**ДО
ВСИЧКИ УЧАСТНИЦИ В ПРОЦЕДУРА
ЗА ВЪЗЛАГАНЕ НА ОБЩЕСТВЕНА ПОРЪЧКА С ПРЕДМЕТ: „Изпълнение на
строително-монтажни работи за внедряване на мерки за енергийна ефективност на
следните обекти: сградите на СОУ „Димитър Благоев“; СОУ „Цветан Радославов“;
СОУ „Николай Катранов“ и ОУ „Филип Секелариевич“ в град Свищов“, обявена с №
00753-2012-0011 в Регистъра на обществените поръчки.**

Във връзка с постъпили въпроси с вх. №26-00-1129/22.08.2012 г., вх. №26-00-1141/23.08.2012 г. и вх. №26-00-1146/24.08.2012 г. от участници в процедура за възлагане на обществена поръчка с предмет: „Изпълнение на строително-монтажни работи за внедряване на мерки за енергийна ефективност на следните обекти: сградите на СОУ „Димитър Благоев“; СОУ „Цветан Радославов“; СОУ „Николай Катранов“ и ОУ „Филип Секелариевич“ в град Свищов“, Възложителят дава следните отговори:

за изработка, доставка и монтаж на PVC дограма
СОУ "Димитър Благоев"

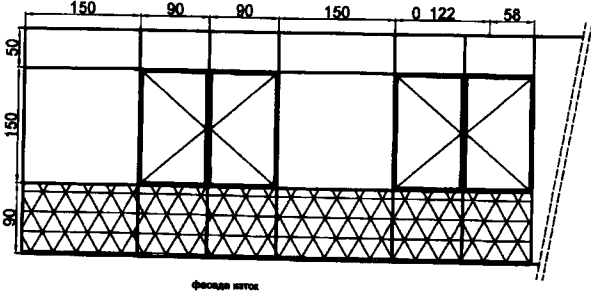
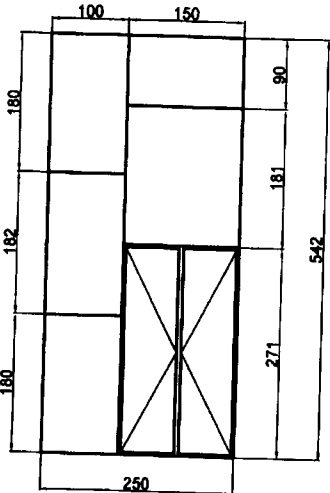
Моля да ни предоставите схеми на дограмата с растери и отваряемост. Приложените схеми за Енергийното обследване са на съществуващата дървена и метална дограма.

Прилагам схеми с растери и отваряемост на дограмата, за всяко едно училище както следва:

- Приложение №1.1 - СОУ „Димитър Благоев“ към настоящето писмо;
- Приложение №1.2 - СОУ „Цветан Радославов“ към настоящето писмо;
- Приложение №1.3 - СОУ „Николай Катранов“ към настоящето писмо;
- Приложение №1.4 - ОУ „Филип Секелариевич“ към настоящето писмо.

ДЕТАЙЛ

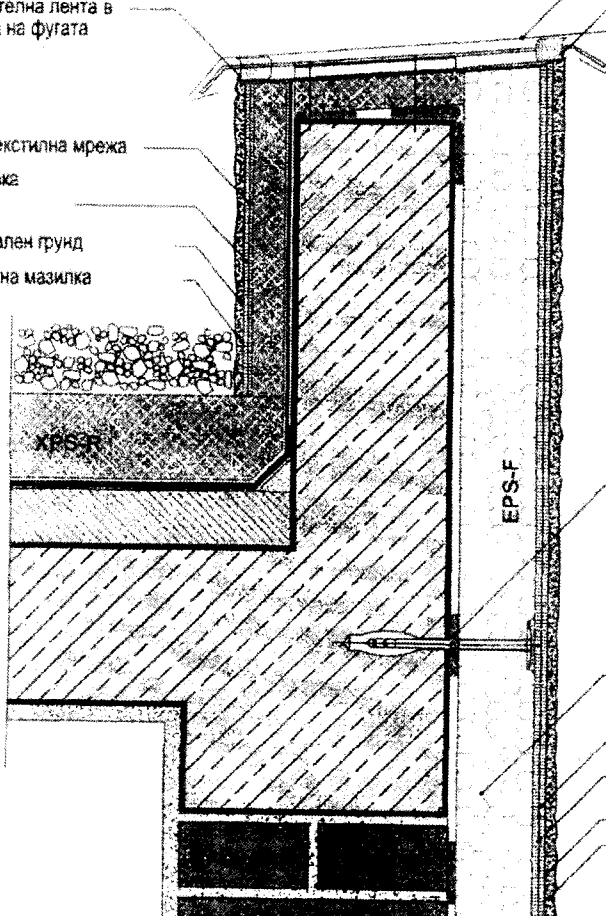
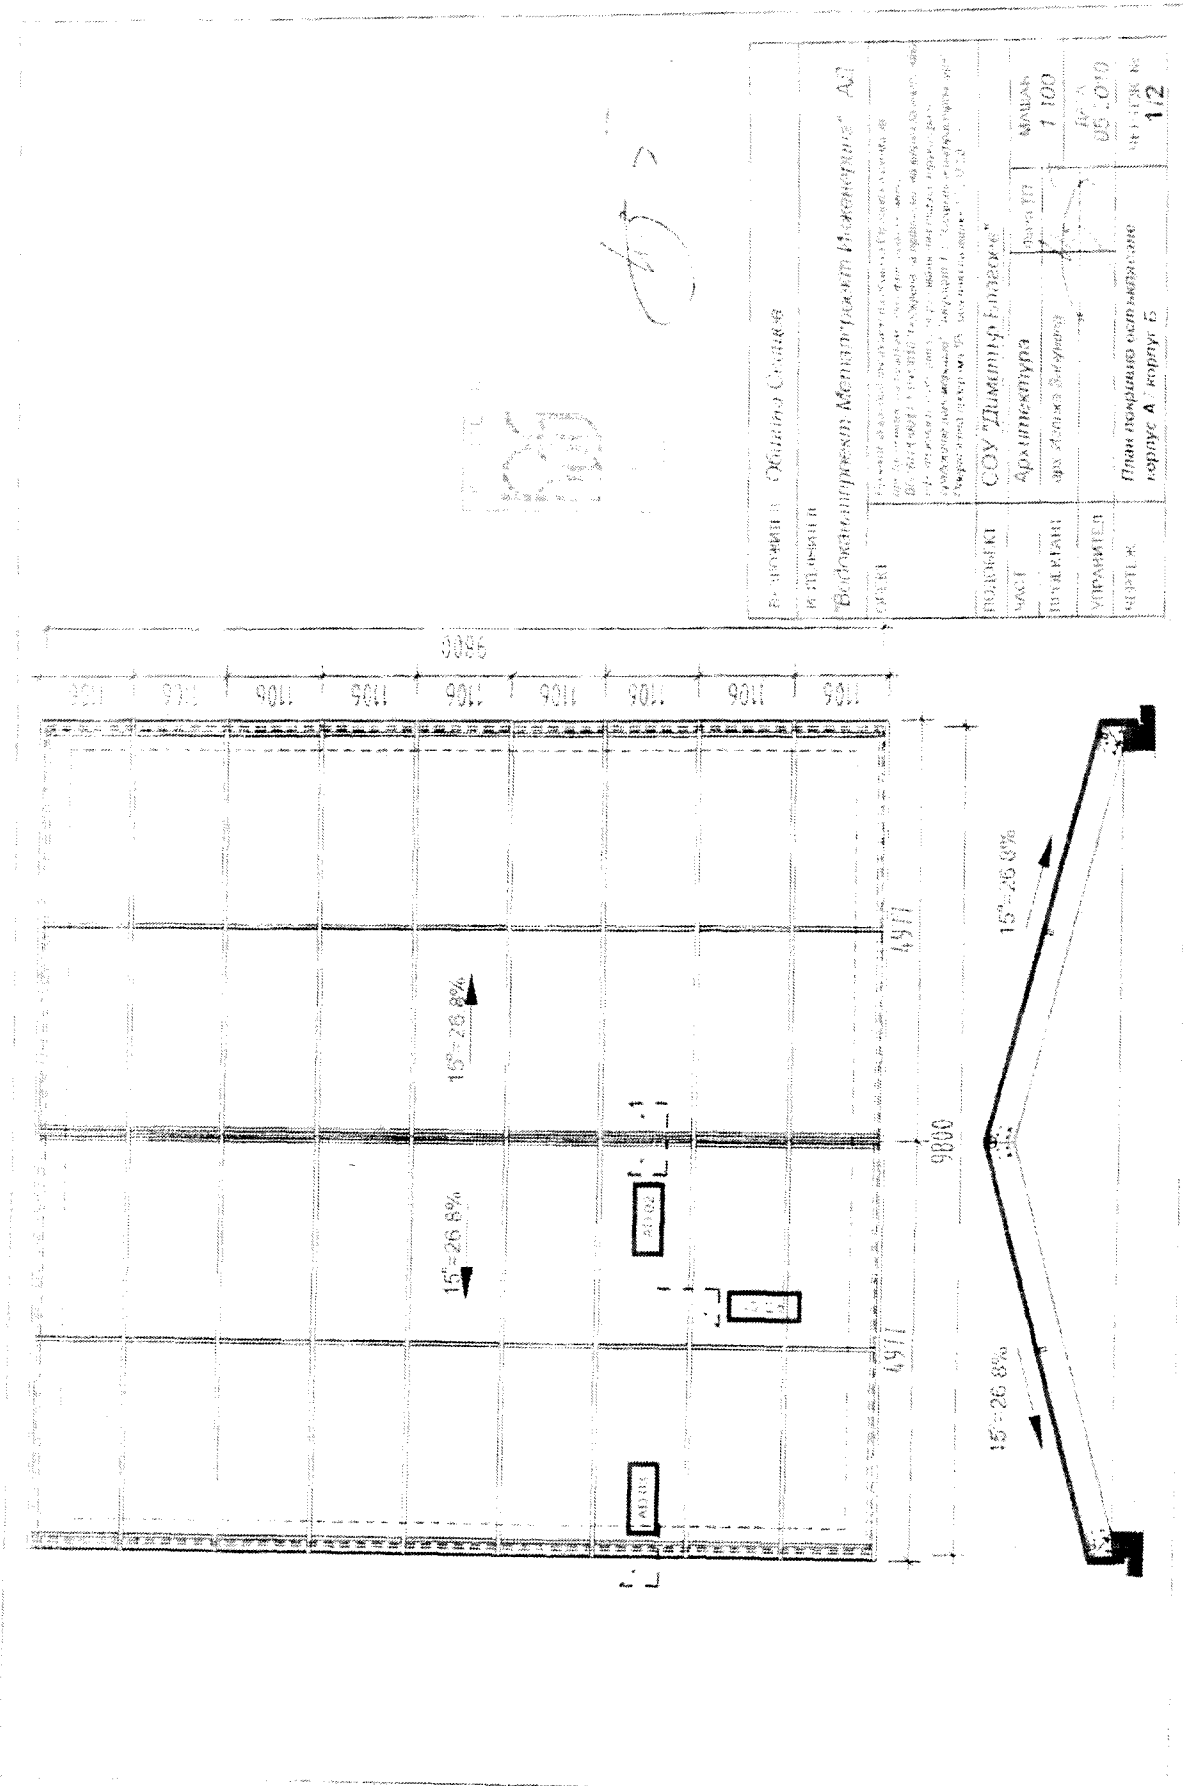
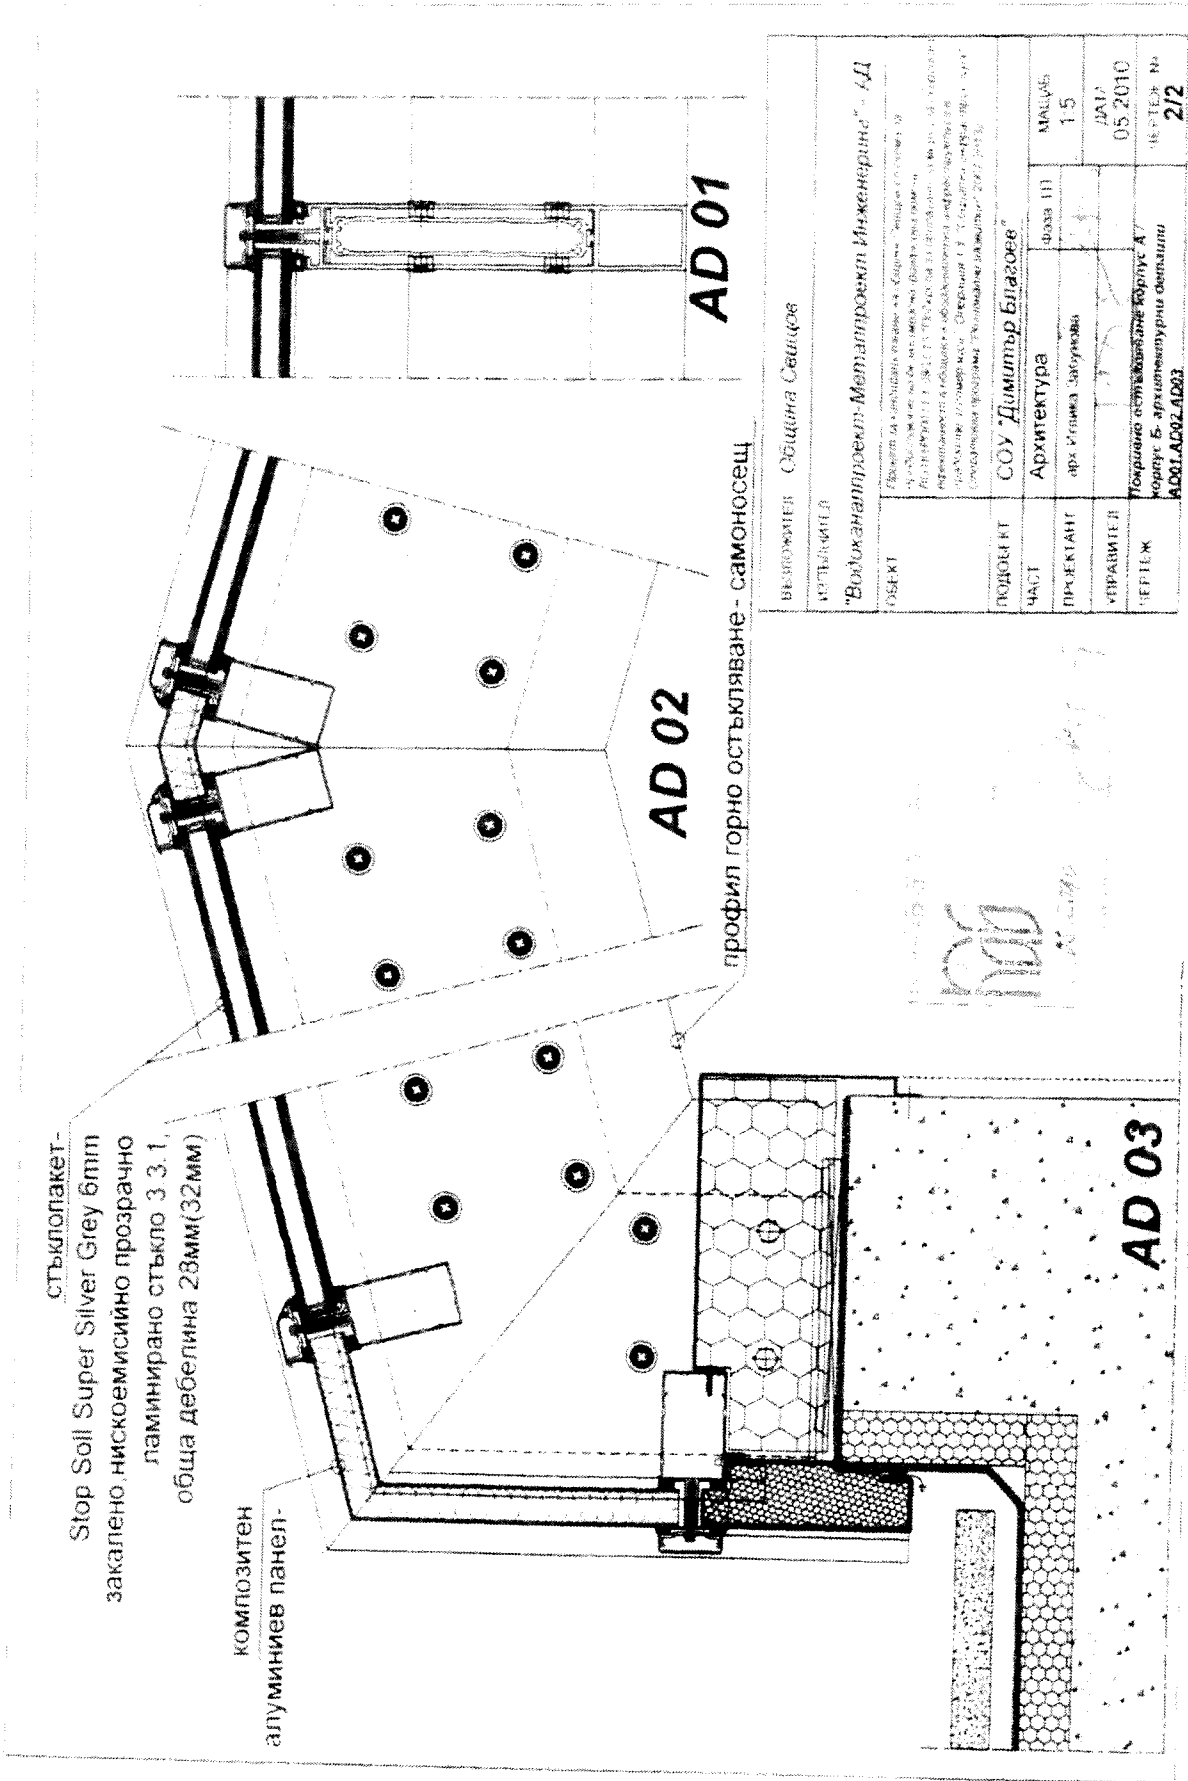
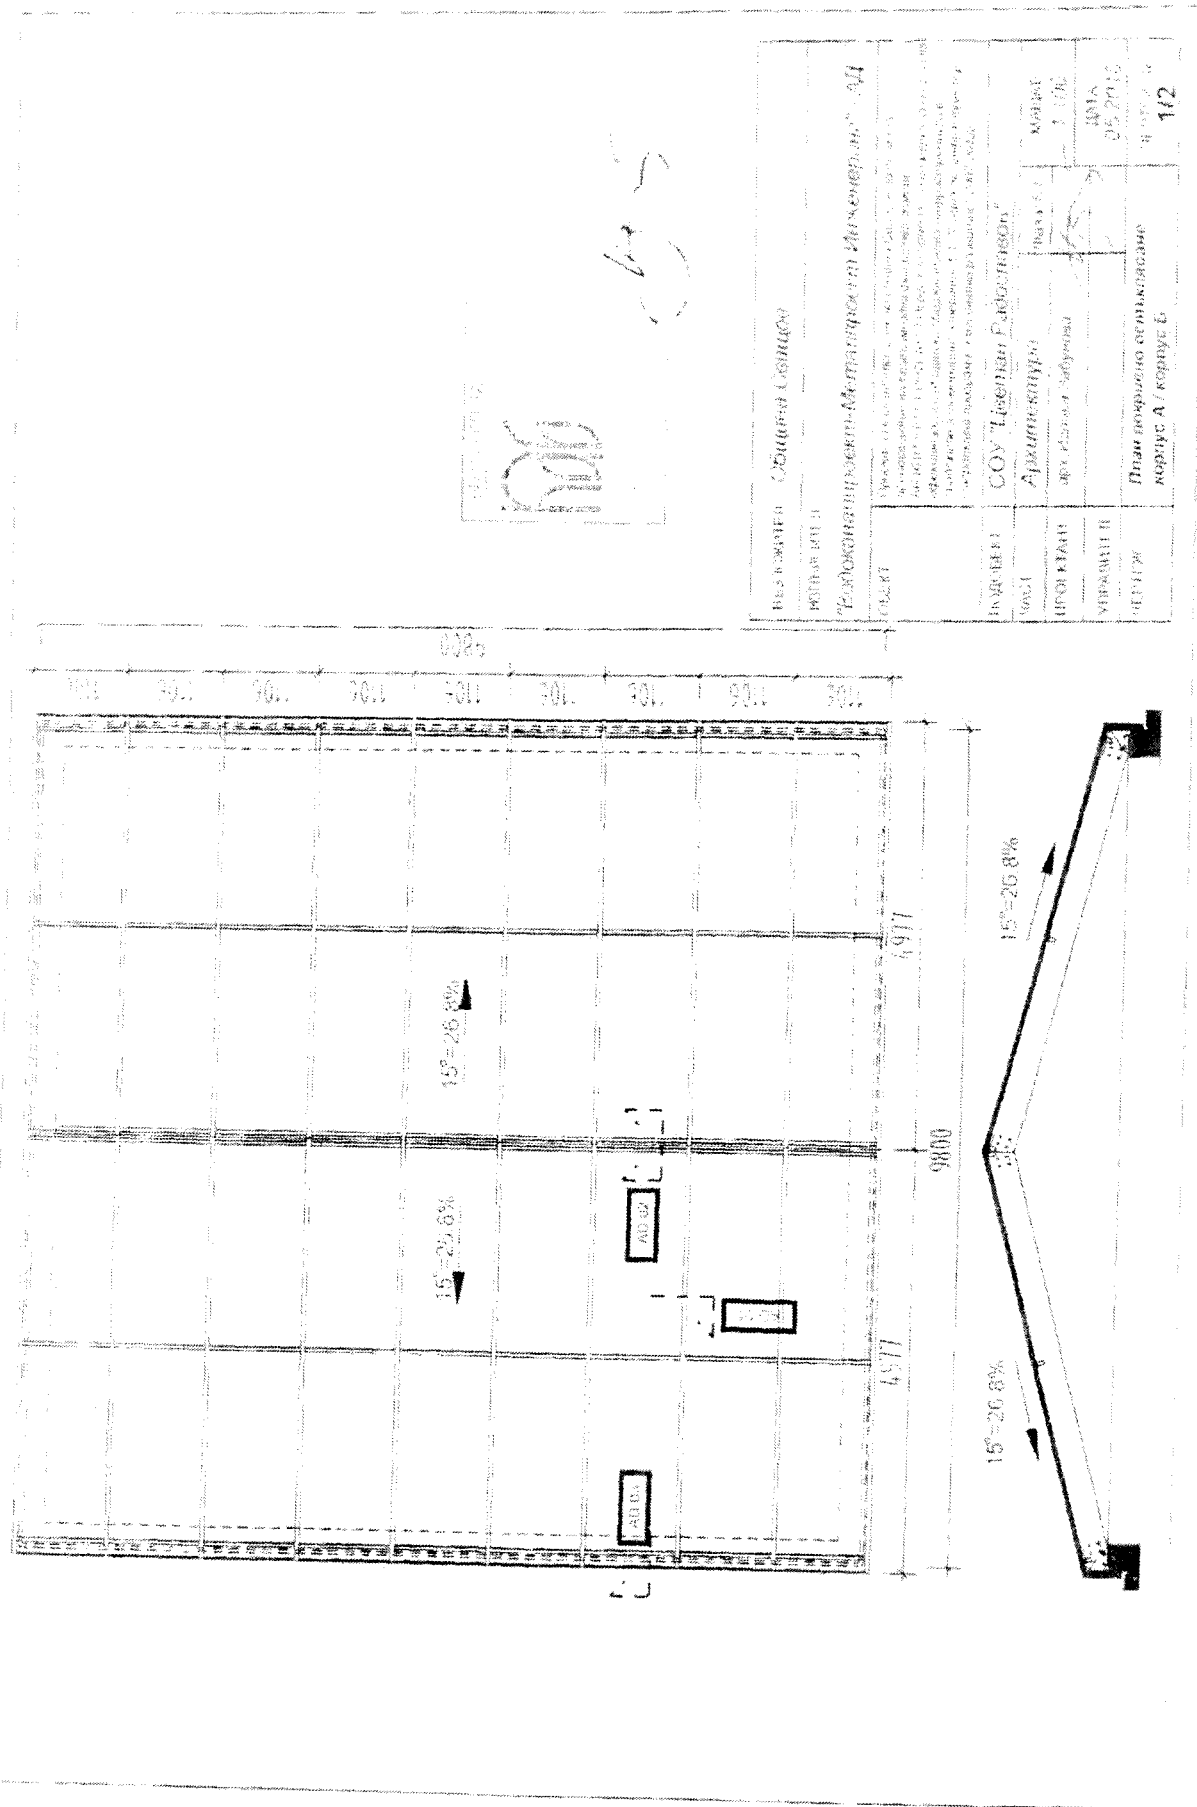
Моля уточнете ширината на шапки по бордовете на плоските покриви?

Прилагам детайл на ламаринена пола – Приложение №2 към настоящето писмо.

Приложение №3.1.

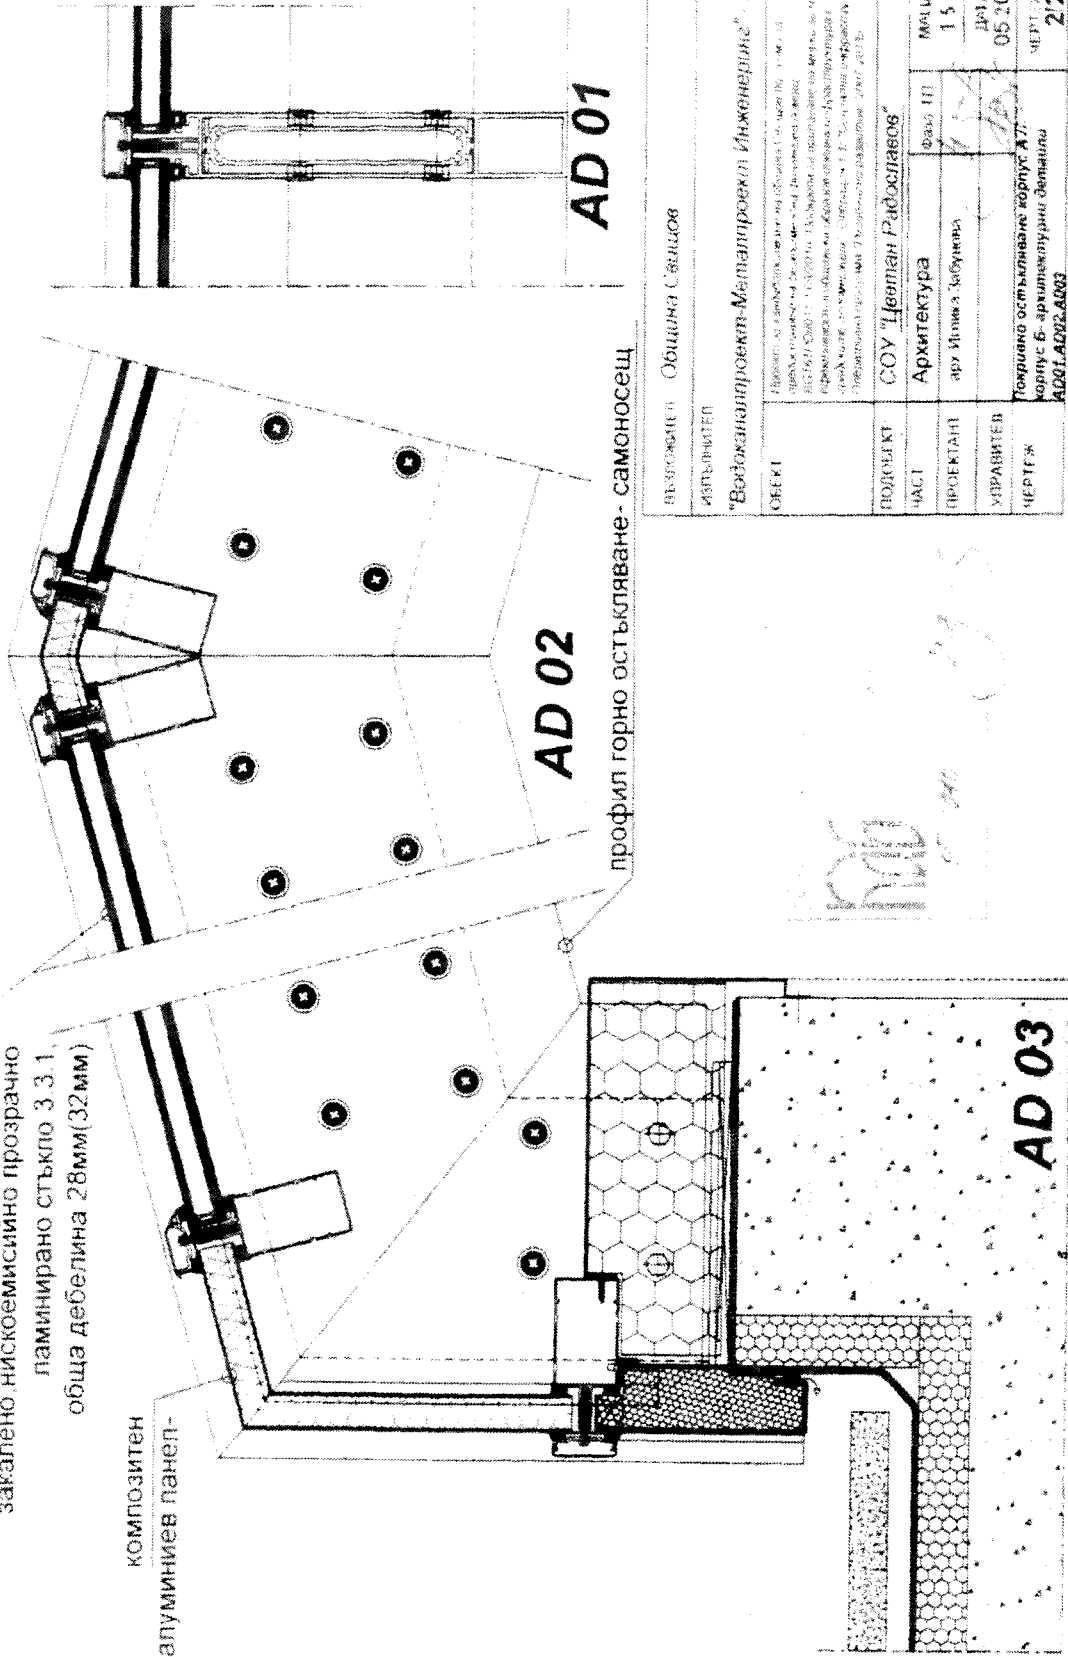
Моля да ни предоставите детайл на покривното остъкляване, тъй като в предоставените ни проекти няма такъв?

Относно поркивното остъкляване на атриумите – на предоставения от вас детайл се вижда метален самоносещ профил. Въпроса ни е той наличен ли е на покрива или изпълнителя трябва да го монтира?

Прилагам архитектурни детайли на покривно остъкляване на корпуси „А” и „Б” на СОУ „Димитър Благоев” и СОУ „Цветан Радославов” по Приложение №3.1. и 3.2. към настоящето писмо.

Да се спазят изискванията на Наредба № Из-1971 от 29.10.2009 г. за строително-технически правила и норми за осигуряване на безопасност при пожар и Наредба № Из-2377 от 15 септември 2011 г. за правилата и нормите за пожарна безопасност при експлоатация на обектите.

Металния профил не е наличен и Изпълнителя трябва да го монтира.
